Concesión Aeropuerto Internacional Arturo Merino Benítez de Santiago

TERMINAL T1- ALCANTARILLADO - ÁREA CENTRO  
INFORME DE CONTROL DE CAMBIO-PID DE REDES T1

Rev.	Fecha	Descripción de la revisión
00	16-10-2023	Resolución DGC N0035 10/04/2023 y ORD IF-CO N 1713-2023

Imagen 2. Elementos de ALC en proyecto de PID de Redes T1.

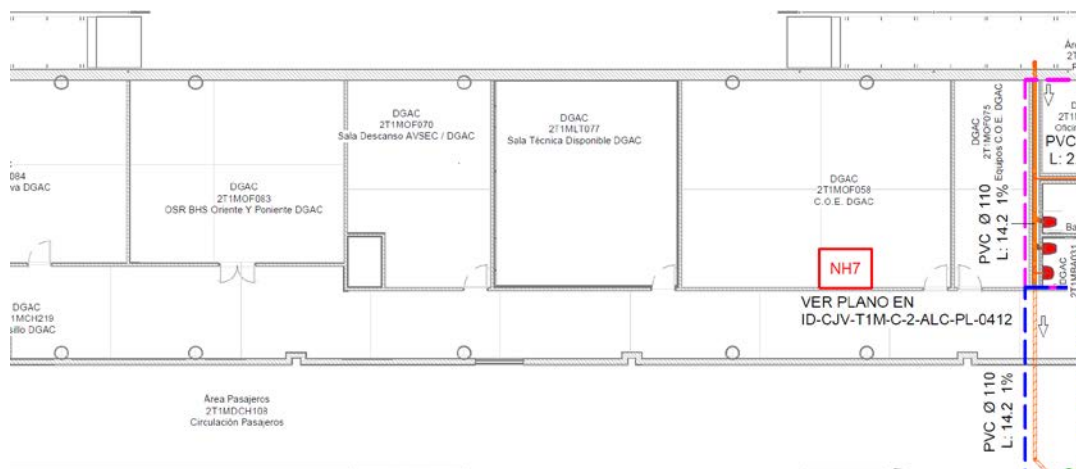
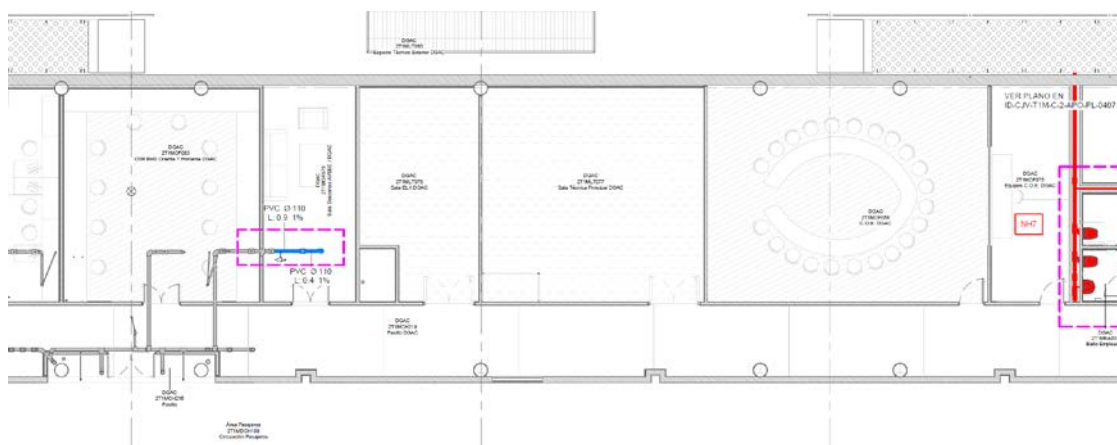
En el Nivel 2 los recintos donde se solicita la ubicación de Racks por proyecto de PID de Redes T1, son los siguientes, 2T1MLT078 Sala ELX DGAC. La sala mencionada tiene descargas de algunos artefactos que vienen del N3 lo que significa que tendrán que desviar dichas descargas hacia fuera de la sala, estas descargas cambiarán su sentido de flujo hacia la sala denominada 2T1MOF070 Sala Descanso AVSEC DGAC y demoler las que existen donde se proyectará la 2T1MLT078 Sala ELX DGAC.
